Mission régionale d'autorité environnementale
ÎLE-DE-FRANCE

**Avis délibéré
sur le projet d'ensemble immobilier sur le lot 27
de l'îlot Columbus, Zac de l'Arc sportif
Colombes (92)**

**N° APJIF-2024-085
du 30/10/2024**

Des résidences étudiantes sur dalle dans une zone très bruyante et polluée.

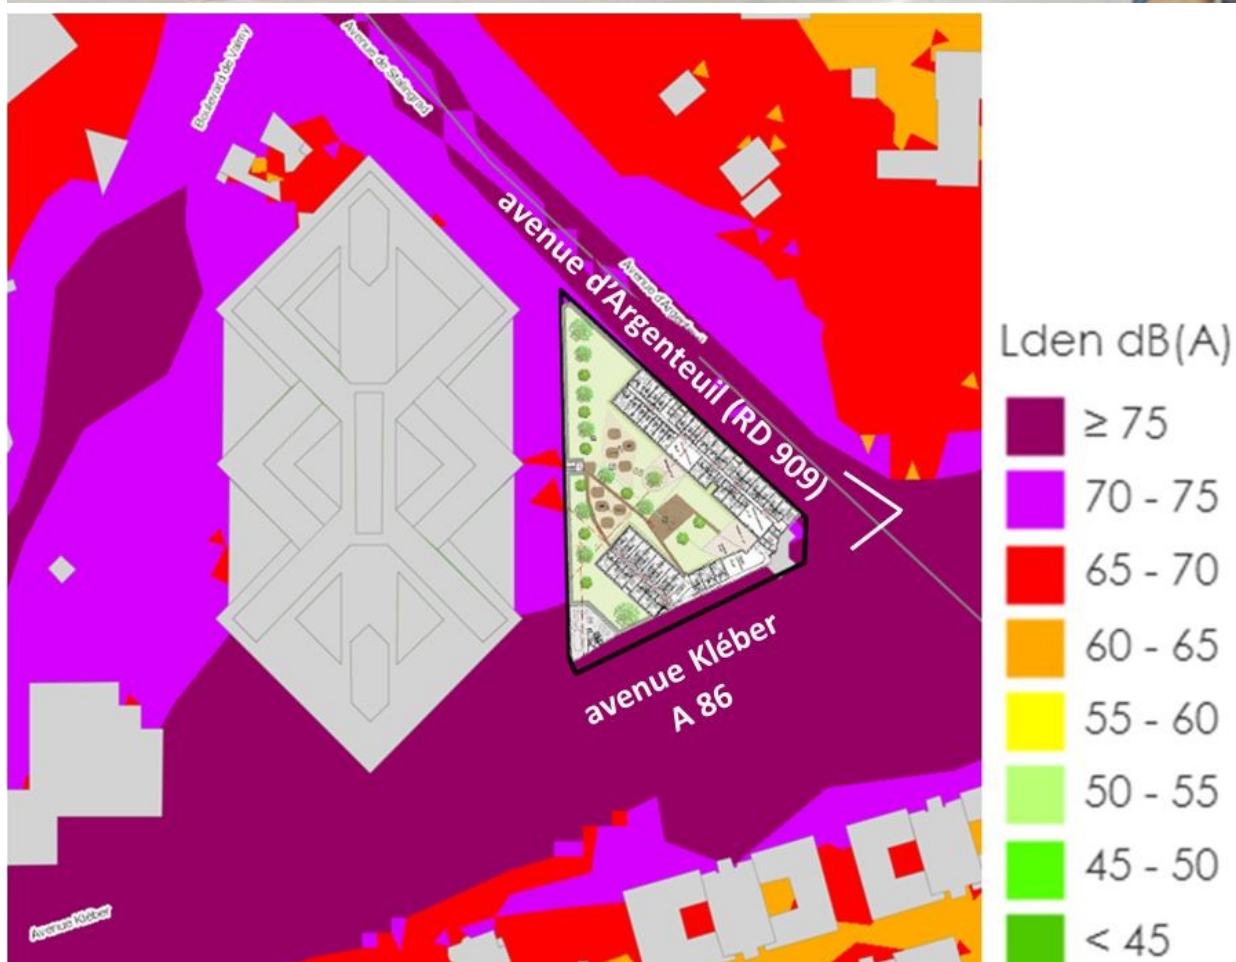
Les principales recommandations de l'Autorité environnementale sont de renoncer à la création de logements ou d'hébergements dans ce site soumis à des niveaux de pollution atmosphériques et sonores importants et dans une zone exposée à un aléa d'inondation par débordement de la Seine dans laquelle l'aggravation des risques est interdite.

Illustration 4 : Un site soumis à des bruits routiers très élevés (source : carte du bruit routier Bruitparif)

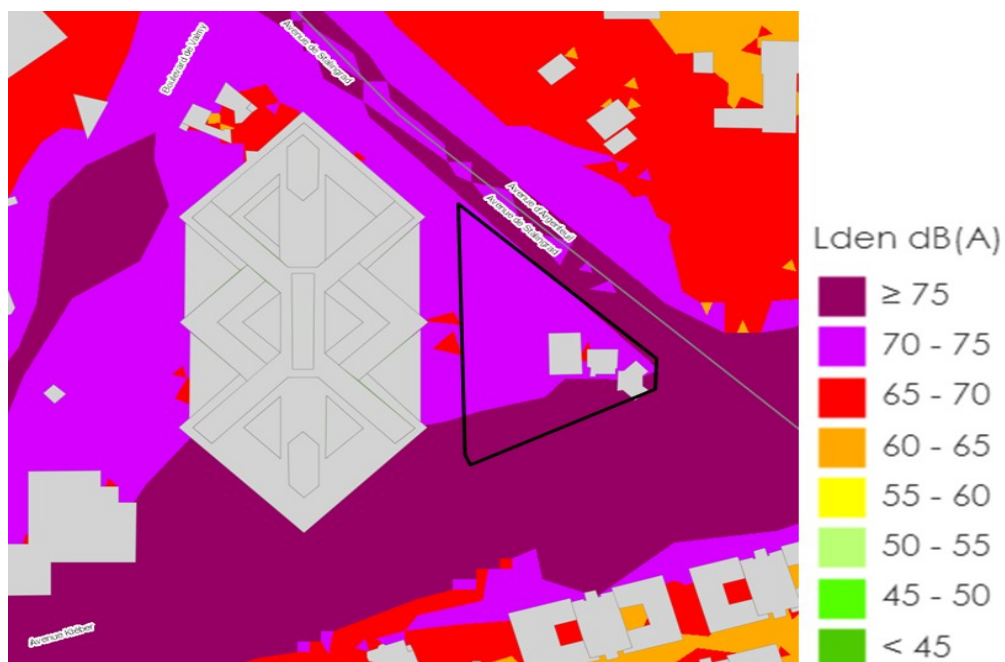
Le lot 27 de l'îlot Colombus de la Zac de l'Arc sportif est directement bordé par deux axes routiers très bruyants⁷ : l'avenue Kléber accolée à l'autoroute A86 et l'avenue d'Argenteuil (RD 909, à quatre voies) . Selon les cartes stratégiques de bruit présentées par Bruitparif, l'ensemble du site du projet est ainsi soumis à des niveaux de bruit cumulés Lden (niveau de bruit moyen au cours de la journée) dépassant les 70, voire les 75 dB(A).

L'analyse de la mesure du bruit a été effectuée pour l'essentiel en période de week-end ce qui ne paraît pas représentatif du bruit auquel seront exposés les habitants et les usagers en semaine. En outre, les résultats obtenus en ce qui concerne la fourchette basse ne sont pas cohérents avec les cartes de Bruitparif.

(3) L'Autorité environnementale recommande de réaliser une nouvelle campagne de mesure de bruit sur plusieurs jours, en semaine et hors période de vacances scolaires.
